Abschnitt	Bestand	Mangel/ Lösungsansatz	Foto
<b>Hauptroute 7</b>			
<b>A) Durchgehende Verbindung von Schillerstraße bis Endhaltstelle Urbicher Kreuz (Verlauf wie in RVK 2014)</b>			
<b>A001:</b> <b>Windthorststraße</b> (Schillerstraße - Damaschkestraße) Ca. 0,6 km	Fahrradstraße Einbahnstraße für Kfz in Fahrtrichtung Norden Längsparken auf der Ostseite (aufgesetzt auf Gehweg) Straßenbahn auf Westseite; separater Gleiskörper 450 – 600 Kfz/Tag (2021)	Fehlender Sicherheitsraum zum Parken → Fahrgassenbreite von mind. 3,50 m (besser: 4,00 m) (zzgl. STS zum Parken) gewährleisten. Prüfen, ob Parken durchgehend erhalten bleiben kann.	
<b>A002:</b> <b>Windthorststraße</b> (Damaschkestraße - Häßlerstraße) Ca. 0,1 km	<i>Fahrtrichtung Süd:</i> Mischverkehr (mit Straßenbahn auf Westseite) und Gehweg, RV frei bzw. gem. GRW zum KP Häßlerstraße <i>Fahrtrichtung Nord:</i> Fahrradstraße auf Ostseite Längsparken auf der Ostseite (Fahrbahnrand)  Einbahnstraße für Kfz in Fahrtrichtung Norden Straßenbahn auf Westseite, niveaugleich	Führung in Fahrtrichtung Süd durch Markierung stärker verdeutlichen

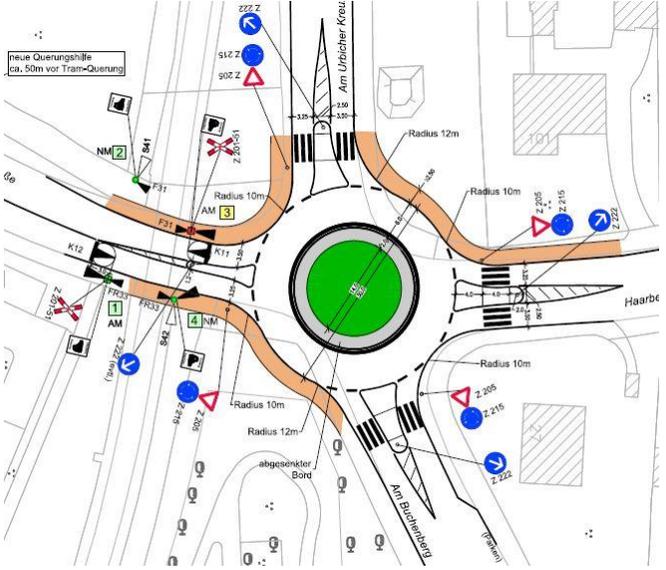
Abschnitt	Bestand	Mangel/ Lösungsansatz	Foto
<b>A008_P1: Kranichfelder Straße/ Haarbergstraße</b>	Radverkehr im Knotenpunkt nicht berücksichtigt. Querung mit Fußverkehrssignalisierung	<p>→ verbesserte Anbindung von Kranichfelder Straße und Haarbergstraße</p> <p>→ Querungsstelle um Radverkehrsfurt zur Anbindung der Südseite der Kranichfelder Straße an Haarbergstraße ergänzen</p> <p>→ Aufstellfläche für Linksabbieger in Kranichfelder Straße</p> <p>→ Anbindung von Radfahrstreifen in Kranichfelder Straße und Schutzstreifen in Haarbergstraße.</p> <p>→ Ergänzend wäre auch ein direktes Linksabbiegen in die Haarbergstraße möglich (Aufstellfläche in Kranichfelder Straße westlich der LSA).</p> <p><i>Planungswettbewerb "Neue Mitte Südost": Der Knotenpunkt wird komplett umgebaut. Radwege in Kranichfelder Straße und Haarbergstraße sind in Planung.</i></p> <p><i>Der Übergang vom südlichen Radweg in der Kranichfelder Straße in die Haarbergstraße muss gesichert werden.</i></p>
